2023年7月27日

唐津沢産廃処分場の洪水災害の危険性に関する公開質問状

(県の防災調整池容量算定における法規違反を訴える)

廃棄物処分場の横断面図（参考資料 7 より引用・一部加筆）

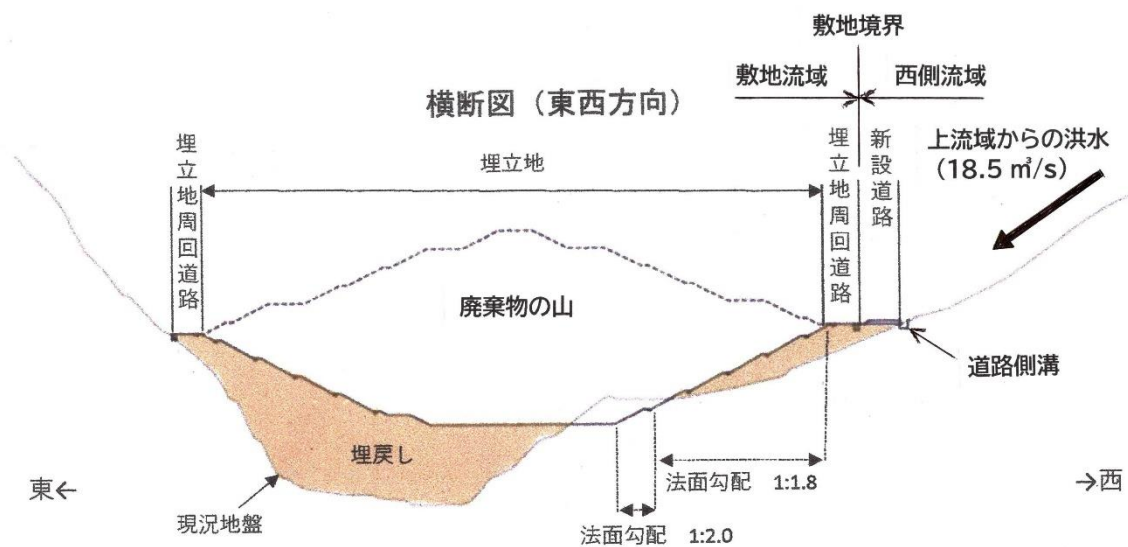
しかし、下図：廃棄物処分場の横断面図から判るように、敷地流域と西側流域を区分する敷地境界には、流域を区分する隔壁あるいは上流域からの洪水に対する防護壁は無く、豪雨時における洪水災害対策は何一つ講じられていないのが現状である（参考資料 7）。新設搬入道路の西側には道路側溝が設けられているが、上流域からの豪雨時における多量の雨水を収集して防災調整池に誘導する暗渠（埋設管）などの防災設備は無いようである。

県の説明によると西側流域から処分場敷地内への流入は生じないとのことであるが、搬入道路に沿った敷地境界には、上流域からの洪水に対する高く強靱な防護隔壁が必要である。しかし下の処分場横断面図で判るように、そのようなものは皆無であり、産廃処分場

は上流域からの洪水に対して無防備で大変危険な状態にある。

したがって、上流域からの洪水に対する防災策としては、上流域からの洪水に対する高く強靱な防護隔壁を設ける共に、防災調整池に誘導する暗渠（埋設管）などの防災設備を設ける必要がある。要するに、上流域からの多量の豪雨時雨水を産廃処分場は通さずに、防災調整池に誘導し、許容放流量を堅持して鮎川へ無事に放流することであるが、これを予定通りに実行することは容易ではない。

図1 唐津沢の流域図 (乙第60号証)

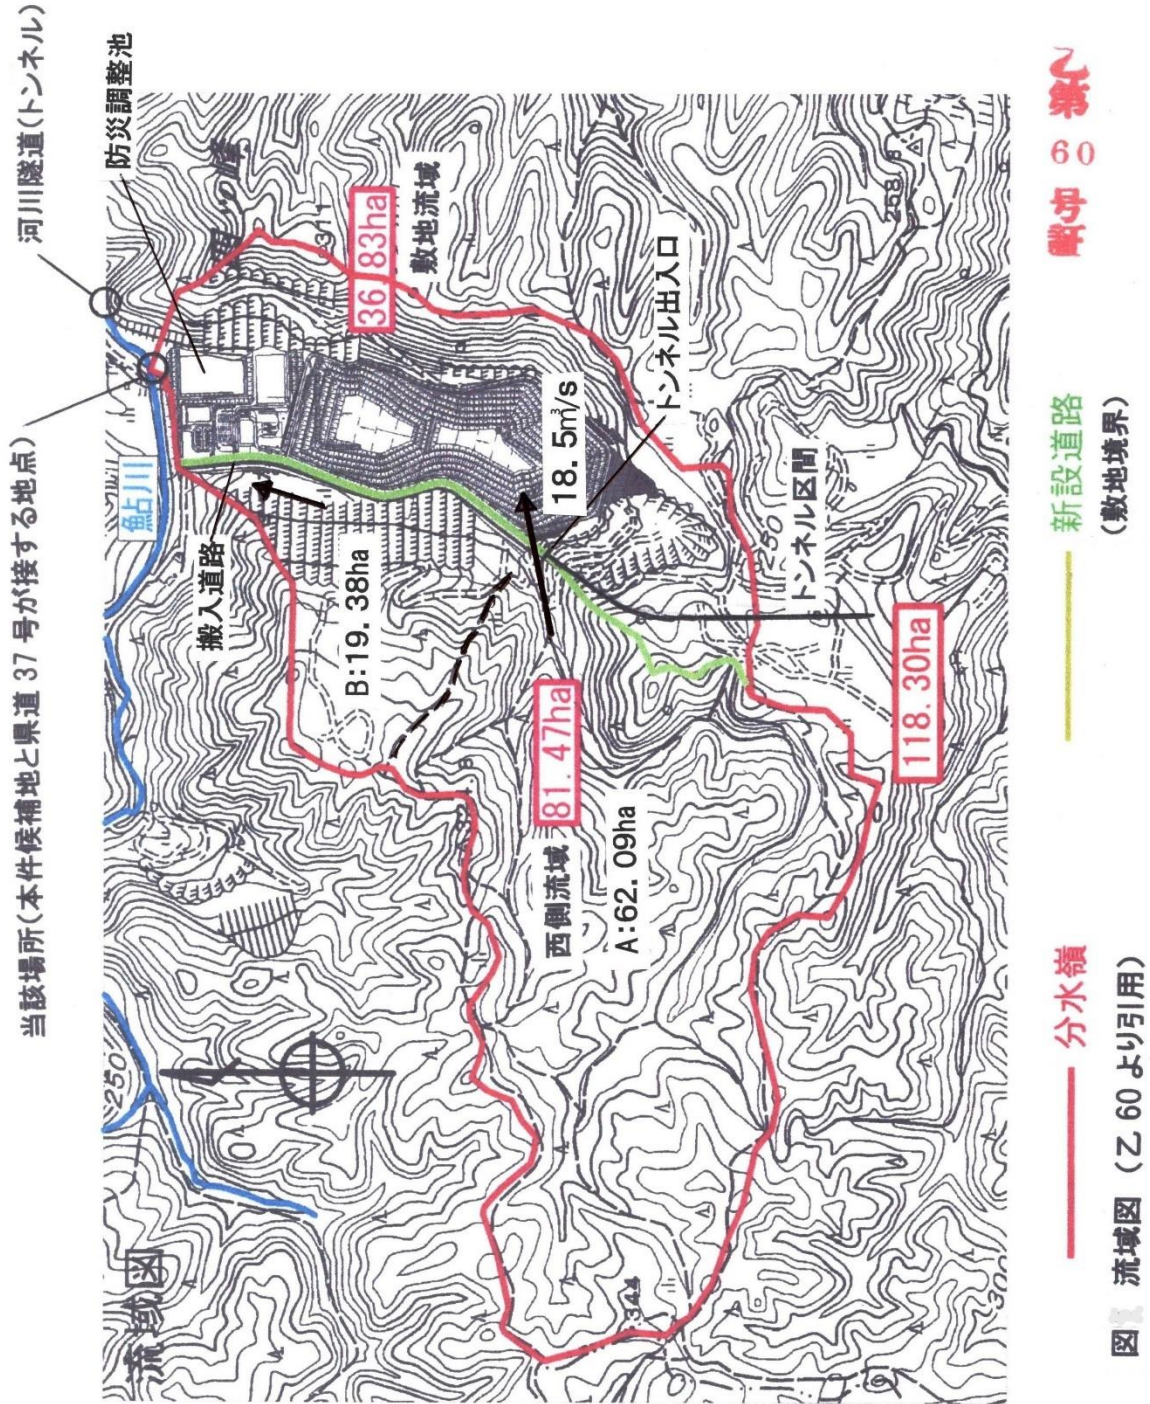
図1 唐津沢の流域図に示すように、唐津沢流域は、緑色線で示された新設道路と敷地境

界により、敷地流域と西側流域に区分されている。敷地流域は面積が 36.83ha であり、その上流域（領域 A）は 62.09ha と大変広く、その流域の下流端における豪雨時の雨水流量は、18.5 m³/s にもなり、廃棄物処分場の廃棄物とその他の器物を押し流すことになる。

(唐津沢流域は、緑色線の新設道路と敷地境界線により、敷地流域と西側流域に区分されているが、現実に区分するための隔壁や上流域からの豪雨時の洪水 $18.5 \text{ m}^3/\text{s}$ を収集して防災調整池への誘導水路は見当たらない。県は道路側溝により魚川へ放流するので、処分場敷地内への流入は生じないと言うが、許容放流量は $2.4 \text{ m}^3/\text{s}$ なので、直接放流は許されず、約 28 万 m^3 の調整池を要する)

図2 唐津沢上流域における豪雨時の雨水流の経路説明図

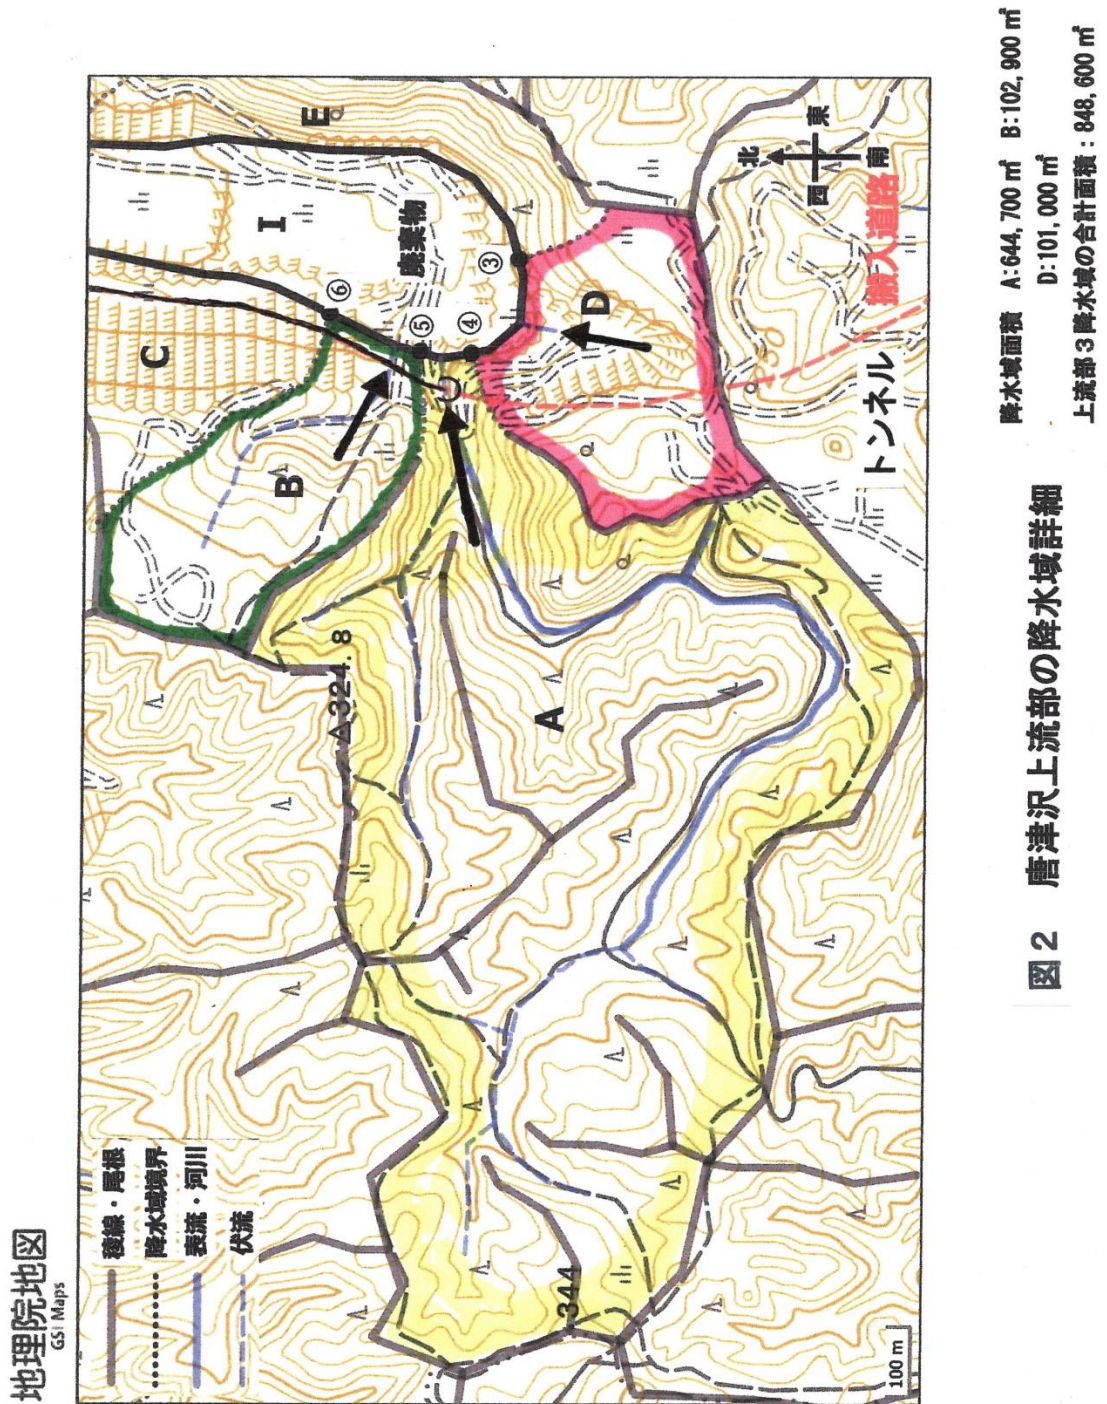
図 2 には、唐津沢上流域における豪雨時の雨水流の経路説明図を示す。黄色で示す流域 A には、通常時には小流量の支川が縦断しており、流域の下流端は搬入道路のトンネル出入口付近に位置している。豪雨時には、そこでの流量は 18.5 m³/s にもなり、急斜面を処分場敷地に向かって激流となり流下することになる。

(唐津沢上流域の流域 A の下流端は搬入道路のトンネル出入口付近に位置するが、そこでの豪雨時流量は $18.5 \text{ m}^3/\text{s}$ にもなり、廃棄物を押し流すことになる。しかし県は、唐津沢流域は「洪水浸水想定区域の指定が無く、回避区域に当たらない」との唯一の根拠を掲げて、今だに洪水災害対策を何ひとつ講じて居ない)

図5 水防法規定の降雨時における雨水貯留量と許容放流量

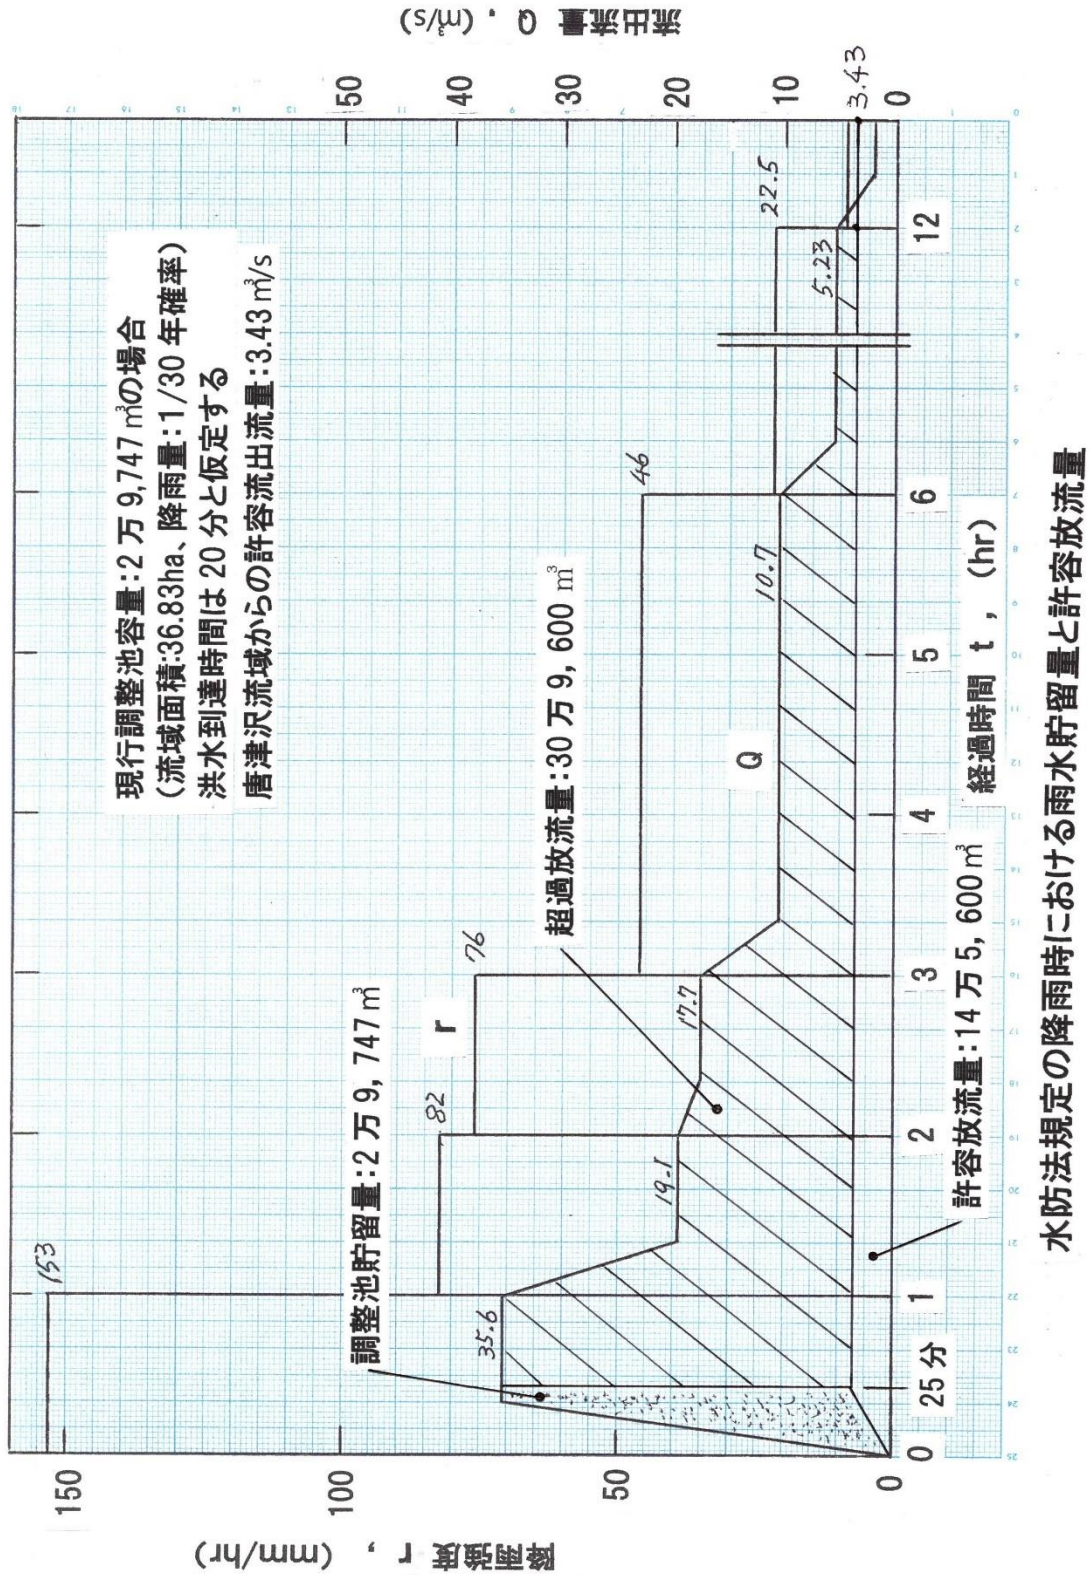
図 5 には、現行の調整池の場合について、水防法規定の降雨時における雨水貯留量と許容放流量の状況を示す。この図には、水防法規定の降雨量に基づく降雨強度 r の変化（ハイエトグラフ）と洪水到達時間を 20 分とした唐津沢全域からの流出流量 Q の変化を示す。

容量約 3 万 m³の調整池は僅か 25 分で溢れてしまい、その後洪水継続期間の 12 時間までの超過放流量は 30 万 9,600 m³であり、許容放流量は 14 万 5,600 m³である。この 12 時間の総流出量は約 48 万 m³だから、その 65%にあたる約 31 万 m³が許容放流量を超過して鮎川へ放流されることになる。また、調整池は僅か 25 分で溢れてしまい、最大流出流量 35.6 m³/s が 35 分も続くことになるので、この場合、洪水災害に対する防災調整機能は無いに等しいと言える。現行の調整池容量約 3 万 m³は必要量約 41 万 m³の 7%に過ぎないことから、防災調整機能を期待できないことは容易に推量できる。

(容量約3万m³の調整池は僅か25分で溢れ、超過放流量が約31万m³となり、調整機能は無いに等しい。調整池容量は必要量約41万m³の7%に過ぎない)

図6 水防法規定の降雨時における雨水貯留量と許容放流量

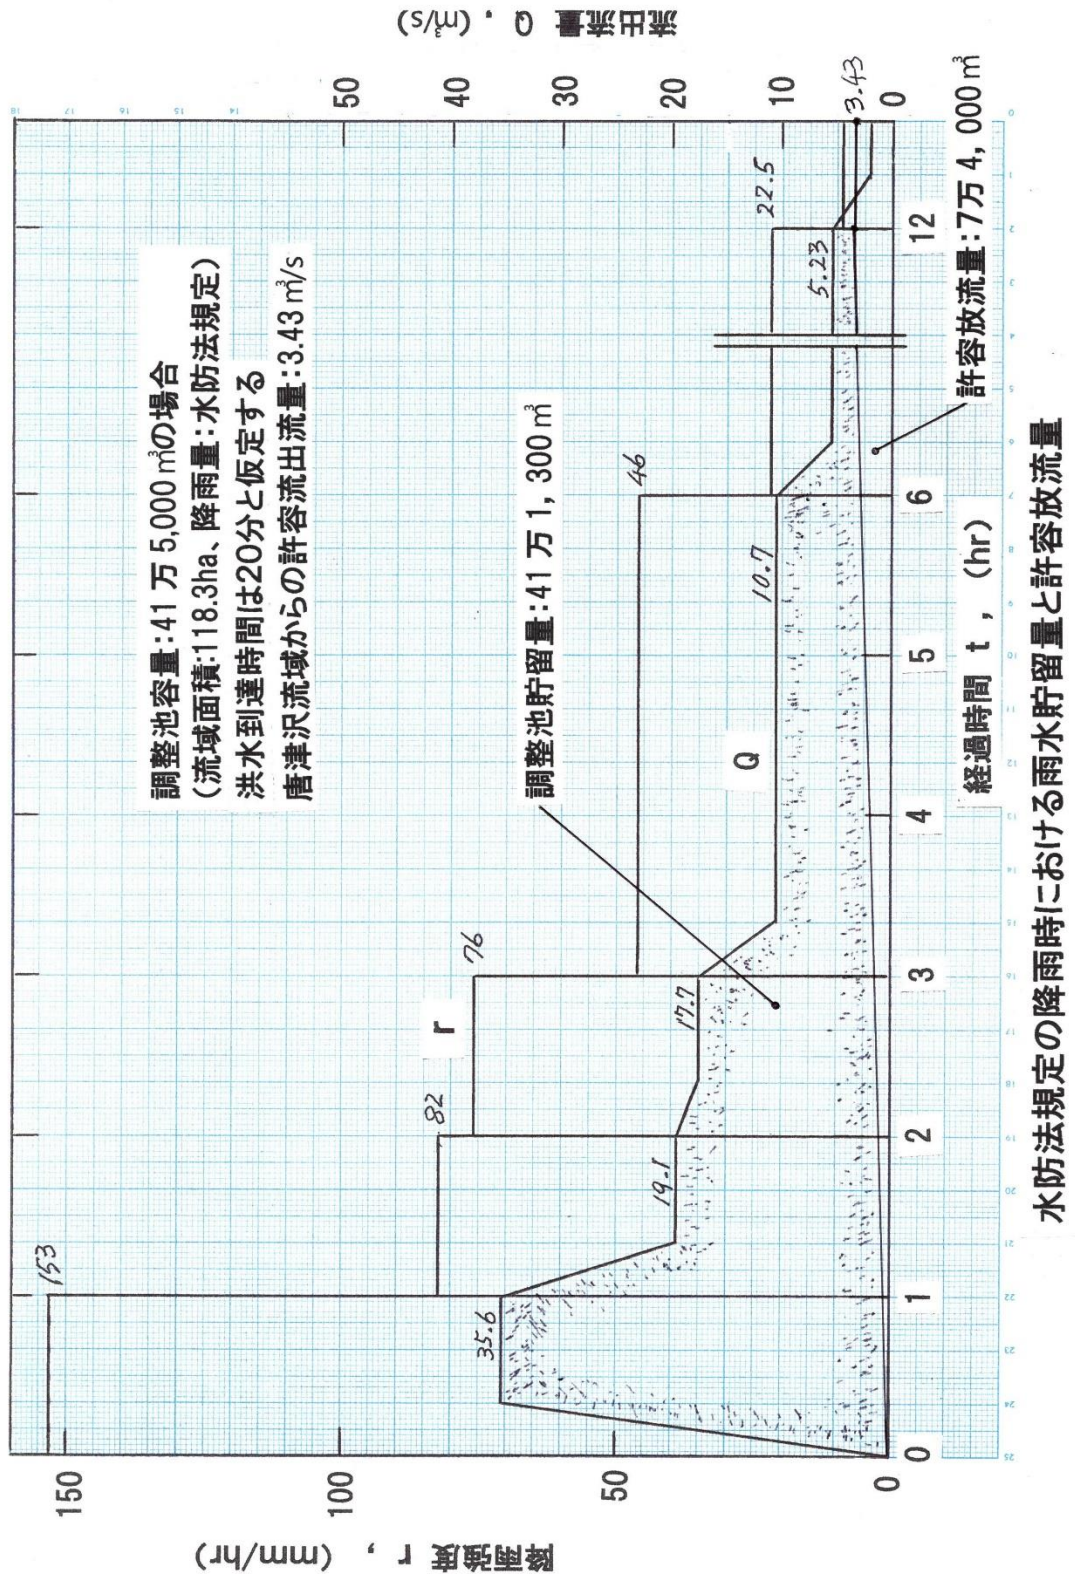
図 6 には、調整池容量算定の降雨量が水防法規定値の場合について、水防法規定の降雨時における雨水貯留量と許容放流量の状況を示す。この図には、水防法規定の降雨量に基づく降雨強度 r の変化（ハイエトグラフ）と洪水到達時間を 20 分とした唐津沢全域からの流出流量 Q の変化を示す。

防災調整池容量は 41 万 5,000 m³にもなるが、許容放出流量 3.43 m³/s を堅持し、超過放流量は全く無く、水防法規定の豪雨時においても防災調整機能を十分に果たすことが判る。洪水継続期間（降雨強度 r が許容放出流量 3.43 m³/s を上回る期間）は 12 時間である。その期間、許容放出流量が経過時間 t に比例して直線的に増加すると近似しているのは、調整池からの許容放出流量の調節に簡便なオリフィス流量計を用いるからである。

【降雨量が水防法規定値の場合：流域面積 118.3ha、調整継続時間 12 時間】
 (調整池容量は 41 万 m³にもなるが、許容流出流量 3.43 m³/s を維持し、超過放
 流量は無く、水防法規定の豪雨時においても雨水調整機能を十分に果たす)

下流の太平田地区から諏訪梅林付近までの河川区間では、豪雨時の想定流量に対する流下能力の比が約 1.7 で、1.0 を大幅に超えており、明らかに洪水災害危険区域となっている。したがって、鮎川沿いの地域は洪水災害に対する耐性は大変弱いので、流域治水の観点からも、防災調整池容量は 41 万 5,000 m³に是非とも変更するよう要請したい。

図7 水防法規定の降雨時における雨水貯留量と許容放流量

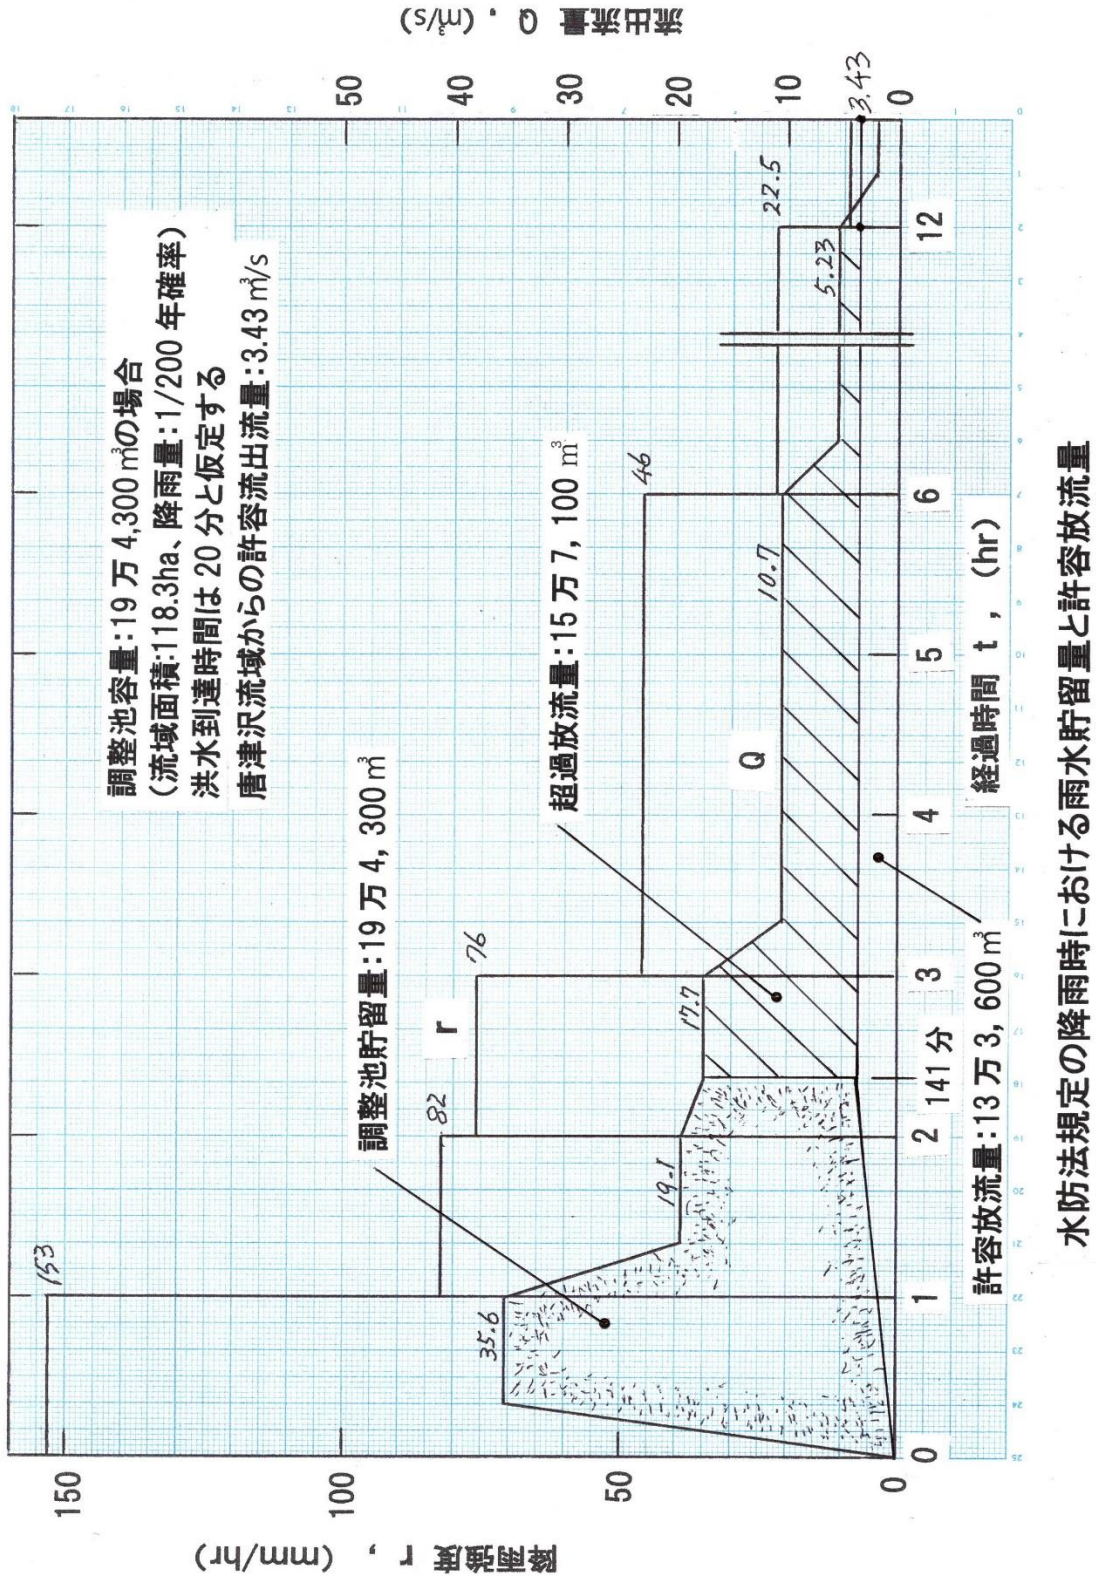
図 7 には、調整池容量算定の降雨量が 1/200 年確率の場合について、水防法規定の降雨時における雨水貯留量と許容放流量の状況を示す。この図には、水防法規定の降雨量に基づく降雨強度 r の変化（ハイエトグラフ）と洪水到達時間を 20 分とした唐津沢全域からの流出流量 Q の変化を示す。

この場合、防災調整池容量は19万4,300 m³とかなり大きいですが、141分後には満杯になり、溢れてしまう。その時の流出流量は17.7 m³/sであり、最大流出流量35.6 m³/sの半分である。また、調整池が満杯になった後に溢れ出る超過放流量は15万7,100 m³であり、現行の調整池容量の場合の30万9,600 m³に比べると半分であるので、この場合は、洪水災害に対する防災調整機能を半分は果たすと言える。したがって、エコフロンティアかさまの例に倣って、容量算定の降雨量を1/200年確率とした調整池容量19万4,300 m³とすればよいとの妥協した考えもあるが、鮎川沿いの地域は洪水災害に対する耐性は大変弱いので、やはり、防災調整池容量は41万5,000 m³に是非とも変更するよう要請すべきである。

【降雨量が1/200年確率の場合：流域面積118.3ha、調整継続時間12時間】
 (約19万m³の調整池は141分後に溢れるが、流出流量17.7 m³/s、超過放流量約15万m³とそれぞれ最大値の約半分となり、調整機能を半分だけは果たす)

図8 水防法規定の降雨時における唐津沢流域の洪水浸水想定区域の試作図
 【水防法規定値の1時間の最大降雨が153mmで、24時間では690mm降雨】
 上流域からの洪水の流路Q1、Q2と湛水面上に形成される洪水浸水想定区域の面積（朱線で囲まれた範囲）は約6haで、貯留される雨水は約57万m³である。

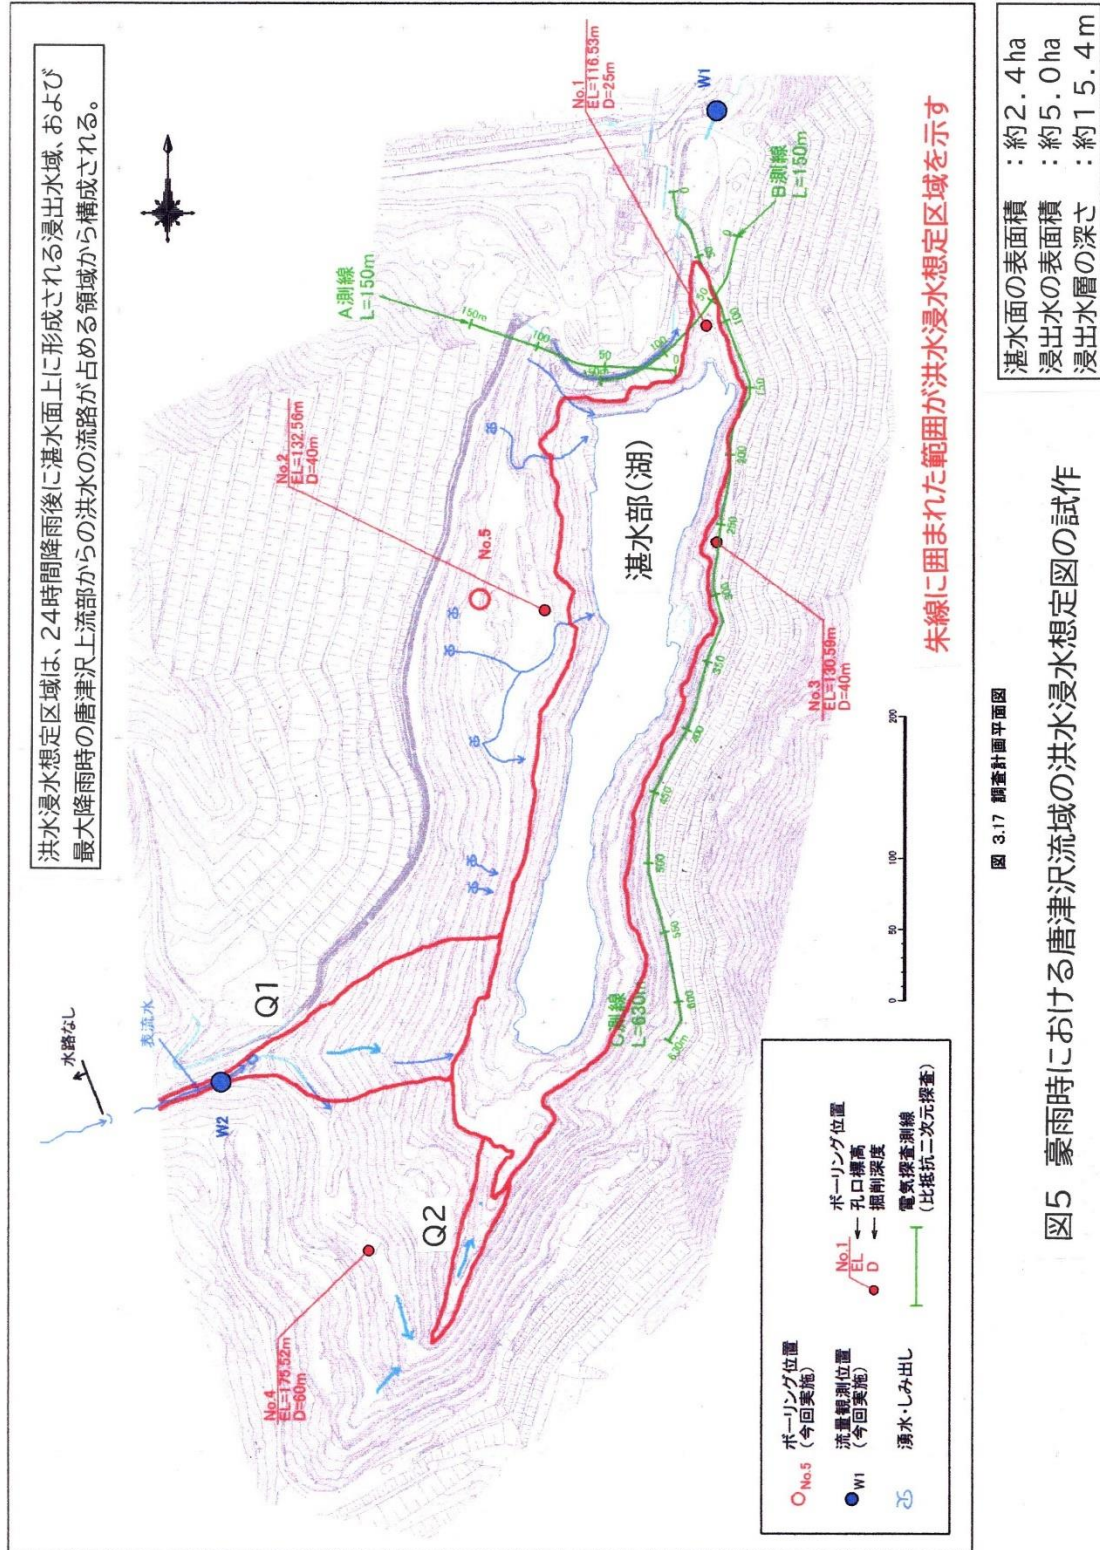
図8には、水防法規定値の24時間で690mmの豪雨時における洪水浸水想定区域の試作図を示す。上流域からの洪水の流路(Q1, Q2)と湛水面上に形成される洪水浸水想定区域の合計面積(朱線で囲まれた範囲)が約6haとなる。湛水面は約15.4m上昇し、湛水部には一時的に約57万m³の雨水が貯留されることになり、豪雨時の防災ダムの役割を果たす。このように、処分場予定地は、紛れもなく洪水浸水想定区域の実質を有しており、洪水の危険性が極めて高い区域であり、当然に県は立地上の回避区域に該当することを認識すべきである。元々、候補地選定の一次スクリーニングの段階で、回避区域と判定すべき洪水災害対策が困難な区域であると言える。
